Comune di Lugo di Vicenza (VI)

PIANO DI ELIMINAZIONE DELLE BARRIERE ARCHITETTONICHE

SCHEDA n° 10
aggiornato al 08/08/2021

SCHEDE DEGLI INTERVENTI

Foto del rilievo

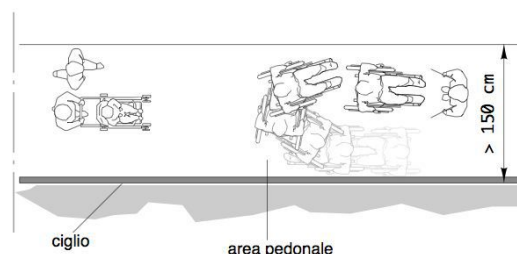
Assenza di percorso a raso

Nuova realizzazione di marciapiedi a raso con le seguenti caratteristiche:

- altezza massima 2,5 cm dal piano carrabile;
- larghezza minima 150 cm; in presenza di cospicuo flusso pedonale è consigliata larghezza 200 cm; è ammessa larghezza minima 100 cm solo in caso di restrizioni puntuali o di breve lunghezza (massimo 10 m);
- pendenza longitudinale 5% (massimo 8%);
- pendenza trasversale 1%;
- altezza minima libera da ostacoli 220 cm da piano di calpestio;
- finitura tale da rendere il piano di calpestio accessibile.

Foto del rilievo

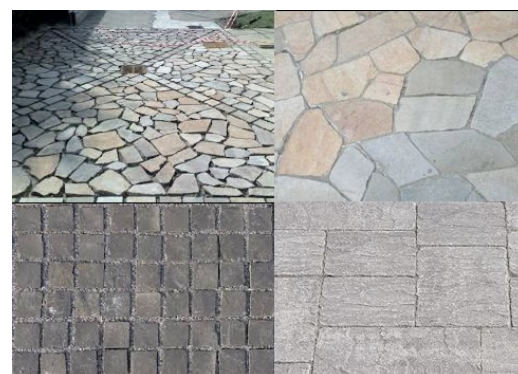
Presenza di sconnessioni, buche isolate, deformazioni della pavimentazione esistente, assenza di porzioni di essa.

Pavimento da sostituire in 3 punti.

Adeguamento della pavimentazione dissestata tramite **demolizione e rifacimento del tappetino d'usura o sostituzione di parte di essa**, con finitura tale da rendere il piano di calpestio perfettamente complanare e raccordato adeguatamente alla pavimentazione esistente.

Foto del rilievo

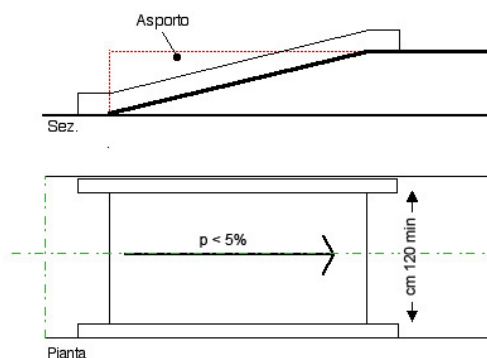
Dislivello causato da gradino di **2/30 cm**

Raccordo del percorso attraverso la creazione, con **asporto** di materiale, di una rampa di lunghezza sufficiente ad ottenere una pendenza non superiore al 5% e di larghezza pari alla larghezza del marciapiede. Qualora la rampa sia proposta sulla direttrice del marciapiede la cui larghezza dello stesso risulti superiore a cm.200, questa sarà comunque di larghezza non inferiore a cm.120.

Ogni rampa di nuova realizzazione dovrà sempre avere una superficie trattata, in modo tale da rendere percepibile il manufatto da parte delle persone non vedenti attraverso un segnale tattilo plantare ottenibile mediante incisione del materiale secondo la codificazione determinata dalle associazioni locali delle persone non vedenti. Il medesimo materiale costituente la rampa dovrà essere cromaticamente percepibile dalle persone ipovedenti attraverso idoneo contrasto dei materiali.

Quando la differenza di quota fra i due piani (pedonale e carrabile) è maggiore di cm 20, si suggerisce di corredarla con cordolo battiruota o elemento di medesima risposta funzionale, nonché di corrimano, su almeno uno dei lati, visivamente percepibile alle persone ipovedenti.

Foto del rilievo

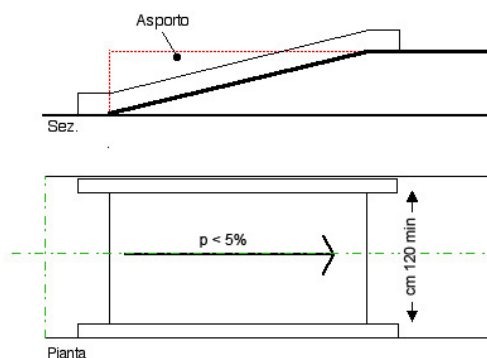
Dislivello causato da gradino di **2/30 cm**

Raccordo del percorso attraverso la creazione, con **asporto** di materiale, di una rampa di lunghezza sufficiente ad ottenere una pendenza non superiore al 5% e di larghezza pari alla larghezza del marciapiede. Qualora la rampa sia proposta sulla direttrice del marciapiede la cui larghezza dello stesso risulti superiore a cm.200, questa sarà comunque di larghezza non inferiore a cm.120. Ogni rampa di nuova realizzazione dovrà sempre avere una superficie trattata, in modo tale da rendere percepibile il manufatto da parte delle persone non vedenti attraverso un segnale tattilo plantare ottenibile mediante incisione del materiale secondo la codificazione determinata dalle associazioni locali delle persone non vedenti. Il medesimo materiale costituente la rampa dovrà essere cromaticamente percepibile dalle persone ipovedenti attraverso idoneo contrasto dei materiali. Quando la differenza di quota fra i due piani (pedonale e carrabile) è maggiore di cm 20, si suggerisce di corredarla con cordolo battiruota o elemento di medesima risposta funzionale, nonché di corrimano, su almeno uno dei lati, visivamente percepibile alle persone ipovedenti.
